**RELATÓRIO DE FISCALIZAÇÃO TÉCNICA DOS SISTEMAS DE ÁGUA E
ESGOTO DO MUNICÍPIO DE
COSMÓPOLIS**

PRESTADOR: DAE – DEPARTAMENTO DE ÁGUA E ESGOTO DE COSMÓPOLIS

Relatório R7 –Não Conformidades

Descrição(1): Aspecto geral da ETA Pirapitingui

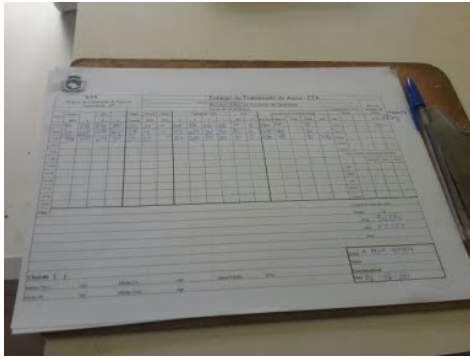
Item 5.2: Ausência de tratamento e/ou destinação adequada do lodo (Art. 57 do Decreto Estadual nº 8.468/1976). Prazo: Em até 180 dias

Item 5.6: Ausência de identificação da área (Art. 2º da Lei Federal 11.445/2007). Prazo: Vencida

Descrição(1): Reservatório Santo Rizzo I

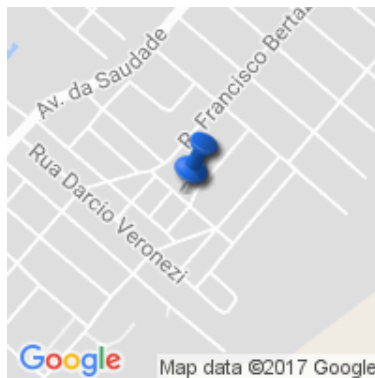
Item 6.4: Existência de locais sem guarda-corpos ou escadas em situação inadequada (Art. 5.16 da NBR 12217/1994). Prazo: Vencida

Descrição(1): Reservatório Beto Spana

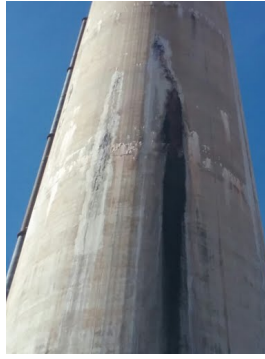
Item 6.3: Existência de vazamentos aparentes nas instalações (Art. 2º da Lei Federal 11.445/2007).
Prazo: Imediato

Informações complementares: Recomenda-se limpeza da área.

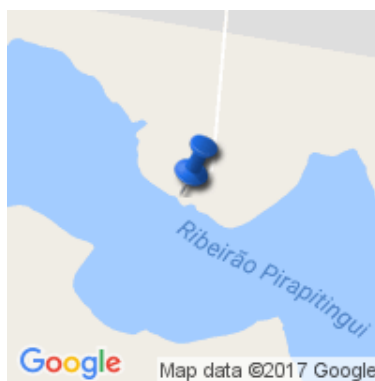
Item 3.4: Ausência de extintor de incêndio (Art. 10.9 da NR 10 e Art. 23.1 da NR 23). Prazo: Imediato

Item 3.5: Ausência de identificação da área (Art. 2º da Lei Federal 11.445/2007). Prazo: Vencida
Data da inspeção: 06/27/2017

Descrição(1): EEEB Recanto das Laranjeiras

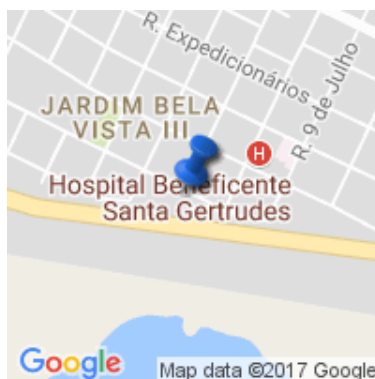
Item 7.4: Ausência de extintor de incêndio (Art. 10.9 da NR 10 e Art. 23.1 da NR 23). Prazo: Imediato

Item 7.6: Ausência de identificação da área (Art. 2º da Lei Federal 11.445/2007). Prazo: Em até 180 dias

Informações complementares: No momento da inspeção, não havia chave do cadeado para abertura do portão de acesso.

Descrição(1): Aspecto geral EEEB Bela Vista 3

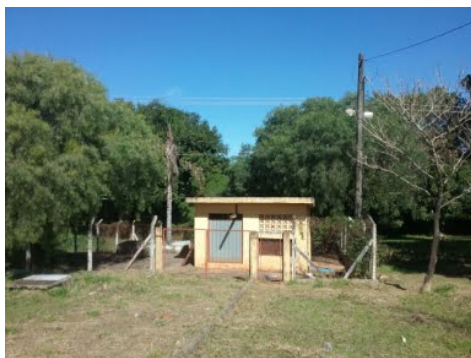
Item 7.3: Ausência de conjunto moto-bomba reserva (Art. 4.2.3.4 da NBR 12208/1992). Prazo: Vencida

Item 7.4: Ausência de extintor de incêndio (Art. 10.9 da NR 10 e Art. 23.1 da NR 23). Prazo: Vencida

Item 7.6: Ausência de identificação da área (Art. 2º da Lei Federal 11.445/2007). Prazo: Vencida

Informações complementares: No momento inspeção, ausência de chave do cadeado.
